照明設備の撤去に伴う実施計画の変更について

2023年4月14日

東京電力ホールディングス株式会社

2. 実施計画の変更箇所・実施計画変更の背景及び概要

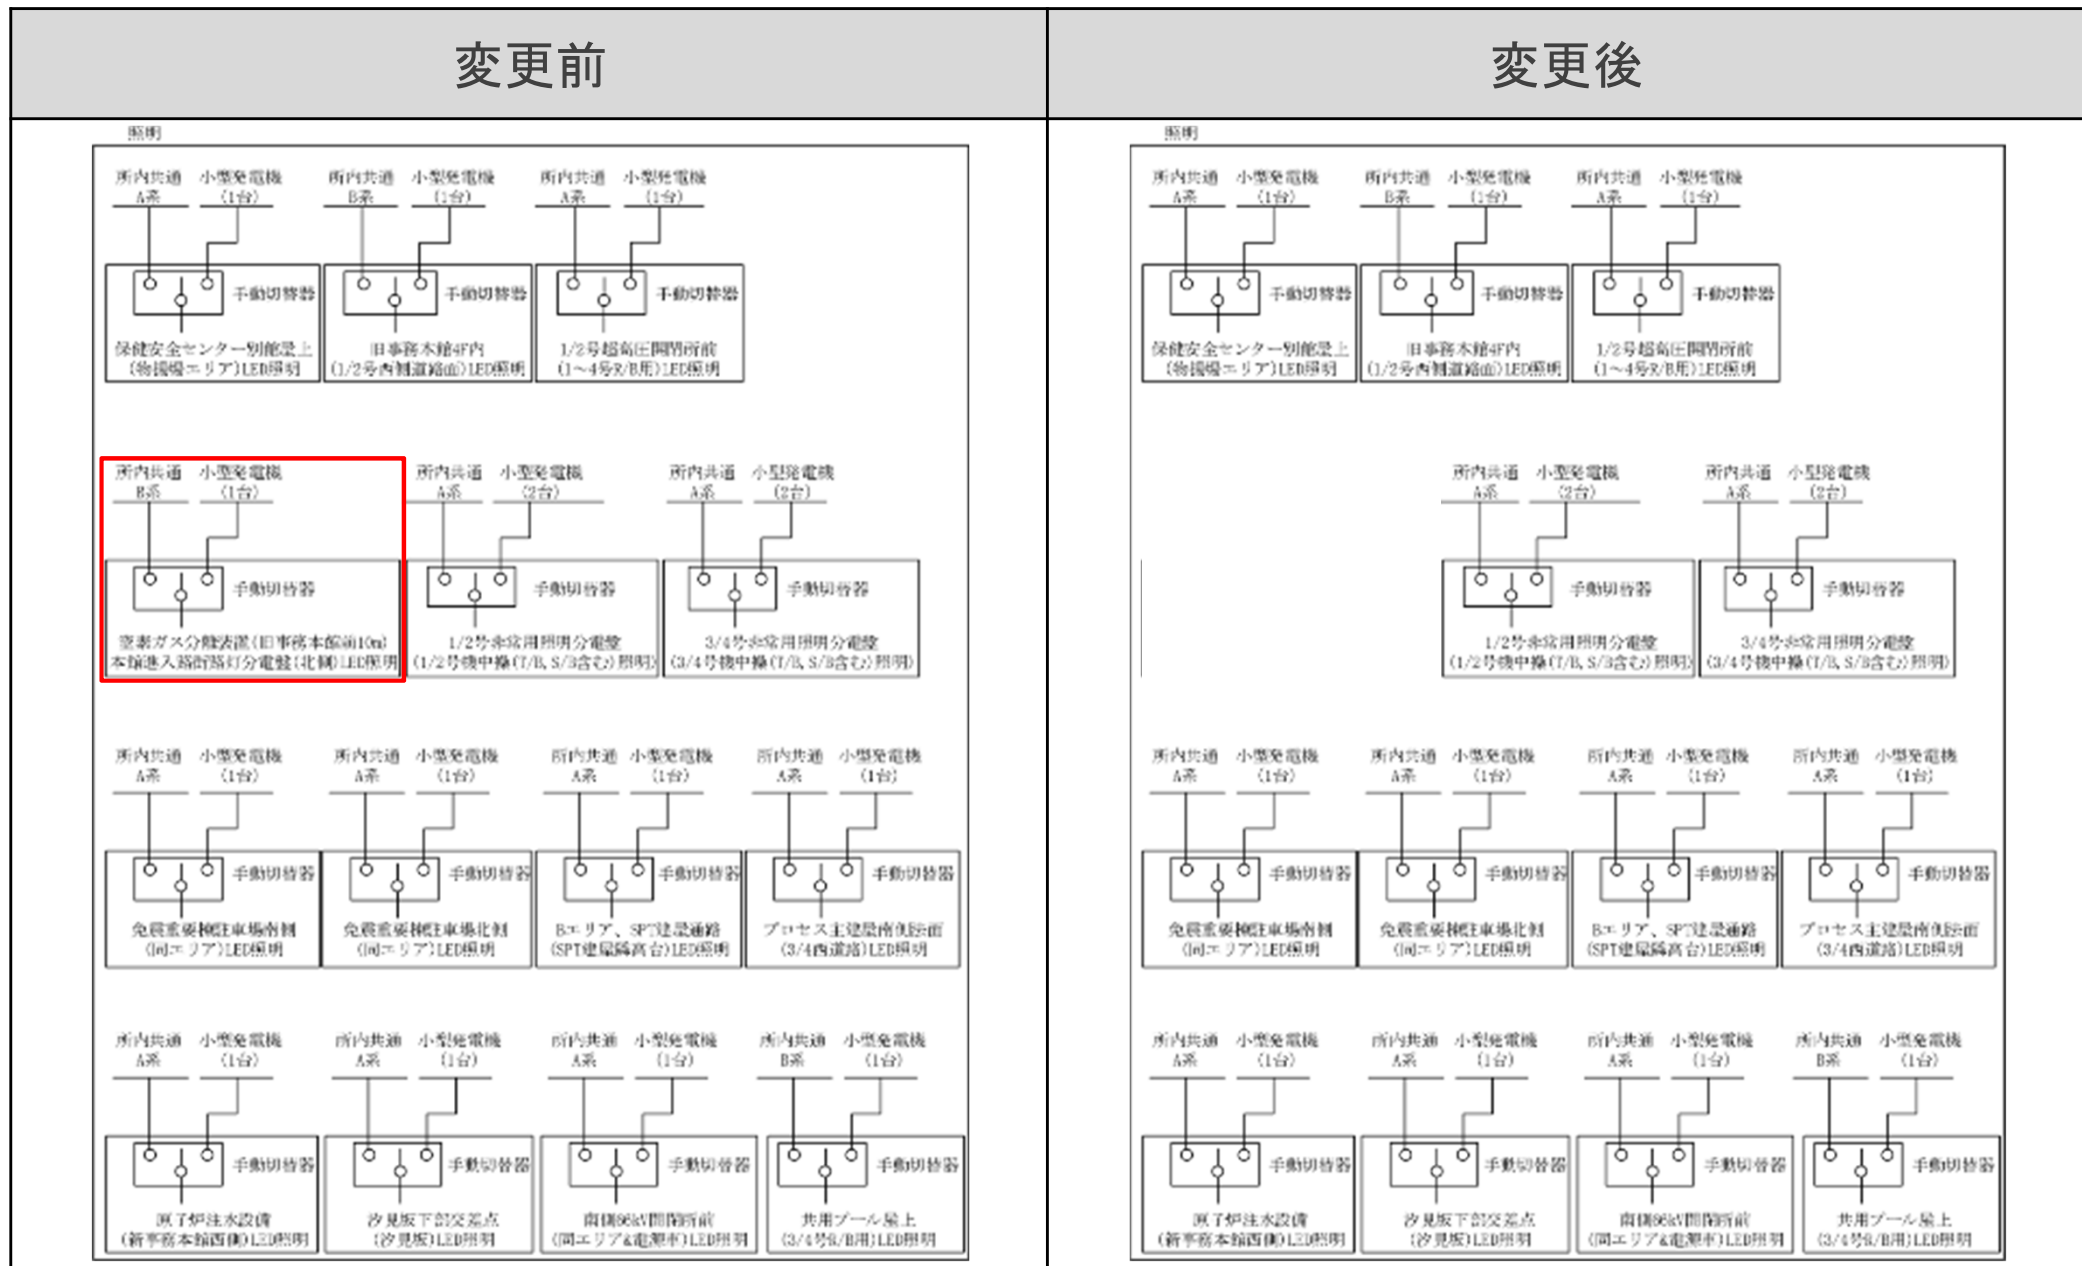
1号機大型カバー鉄骨の運搬に伴い、今後運搬予定である運搬物が、「本館進入路街路灯分電盤(北側)LED照明」に干渉することが判明したため、撤去を行う。

なお、上記撤去予定の照明は、『実施計画Ⅱ-1-13-3』に記載の「夜間における復旧作業に緊急性を要する範囲の照明」に該当するが、これの対象の設備である「窒素ガス分離装置（旧事務本館前10m）」が既に移設済※であることから、設置の必要性がないため、本変更申請にて両設備の記載を削除する。

3. 実施計画 II -1-13-5の変更箇所

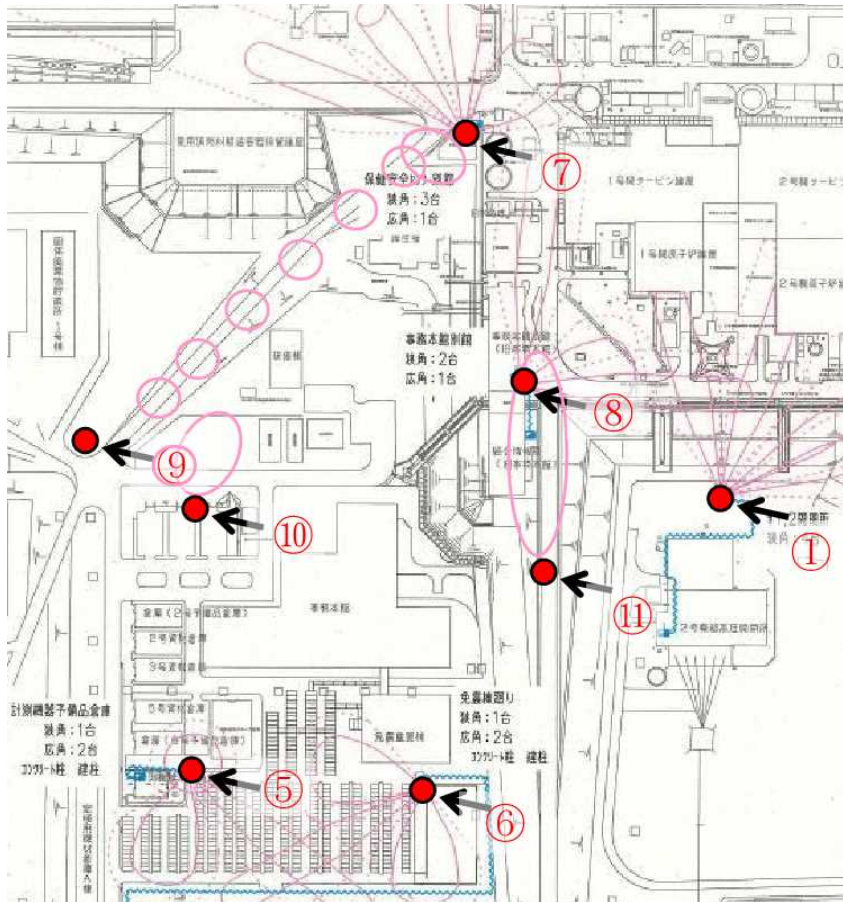
『実施計画Ⅱ-1-13-5』の『図-2 作業用照明 電源系統図』より、「窒素ガス分離装置（旧事務本館前10m）」及び「本館進入路街路灯分電盤(北側)LED照明」の記載を削除する。

北側街路灯 単線結線図

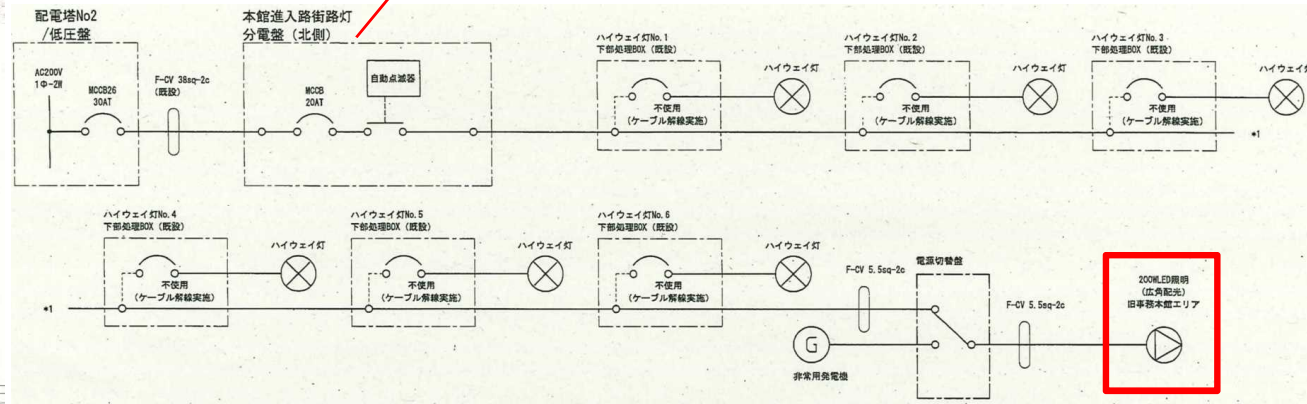
撤去対象
(200W LED照明)

■ 窒素ガス分離装置A, B及び専用D/Gの設備変更概要

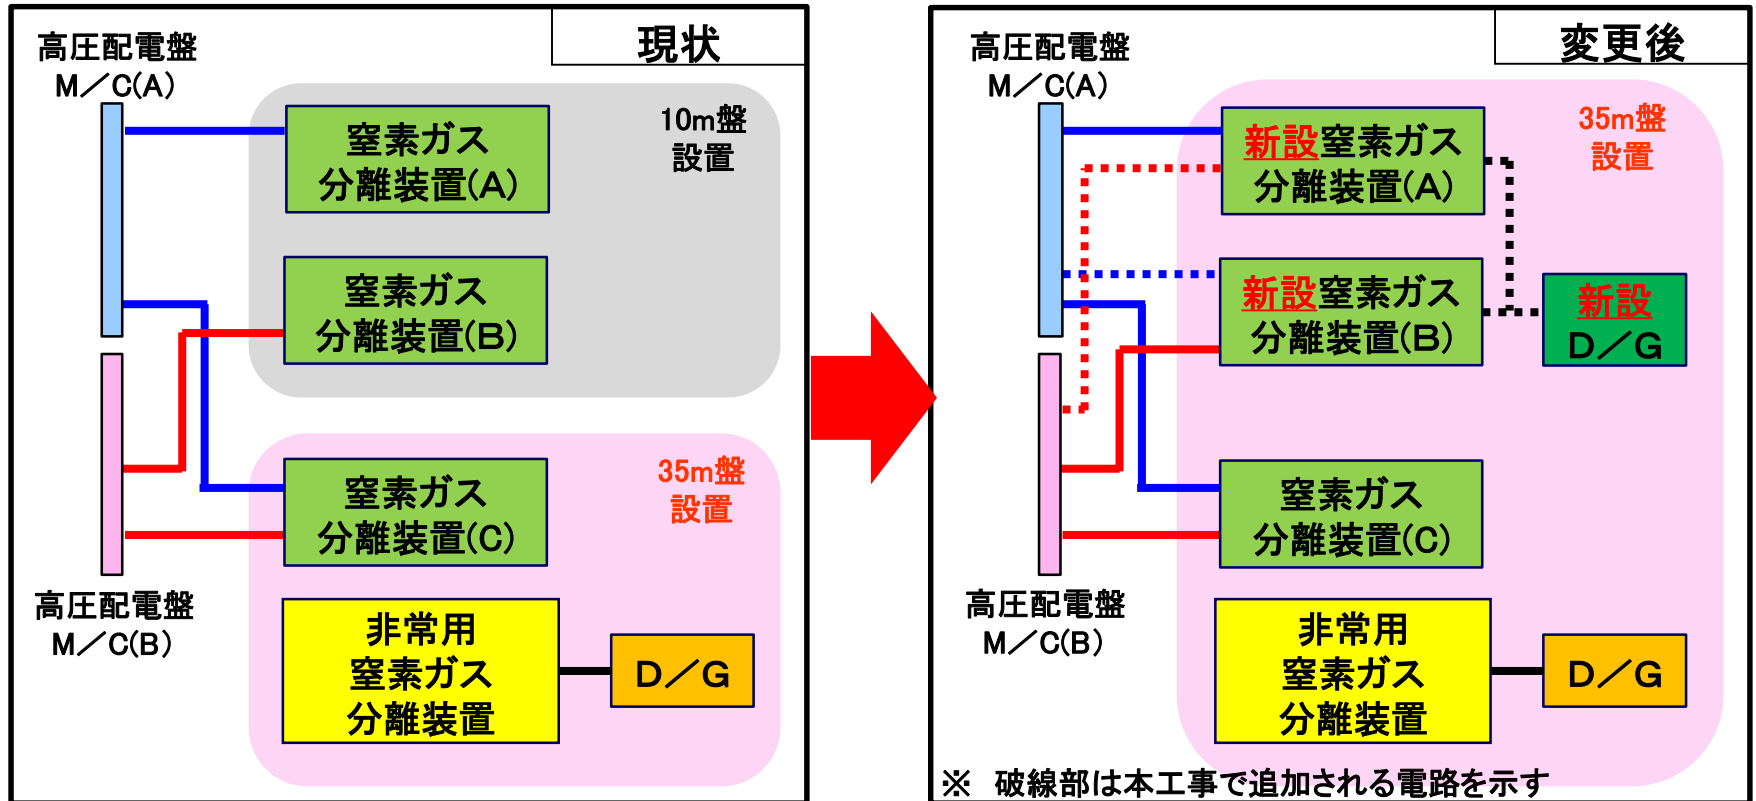
- ・窒素ガス分離装置A, Bの仕様(容量)及び設計変更, 専用D/G設置
- ・設備設置場所を35m盤へ変更(津波防護)
- ・電源の完全二重化
